TECHNISCH BULLETIN

LTB00070

Leakage van olie/olie' to) de (e"te "cilinder&o**a&ing

Freelander (LN) - Alle
Freelanders met K1.8-motor

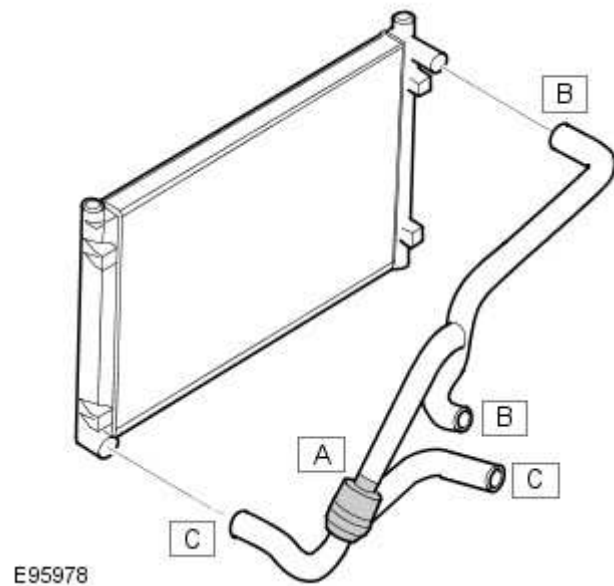
1. 7er-ijder de motort#ermo' taat en ru\$\$eren a(di"#ting 5raad*!eeg #et : er&*!aat' #and\$oe& o* 8!o\$a! Te"#ni"a! Re(eren"e ASTRB0 #oo(d' tu&, +oe!'?' teem C 2@%2=%09 AvDDR modeljaar 2003B o(2@%2=%03 Avana(modeljaar 2003B6%
2. 7ervang de t#ermo' taat door de a(di"#t*!aat van de t#ermo' taat 51EL0000206 en /et de/e met de nieu- e ru\$\$eren a(di"#ting 51E4300306 in e!aar%
3. 7er-ijder de \$oven' te en onder' te &oe!vloei'to(' lang%
4. 7ervang de '!angen door de nieu- e '!ang 51CH0033906 - aarin de nieu- e t#ermo' taat i' o*genomen 5 6% 9e '!angaan' !uitingen !B! gaan naar de originele \$oven' te '!angaan' !uit*unten% 9e '!angaan' !uitingen !C! gaan naar de originele onder' te '!angaan' !uit*unten%
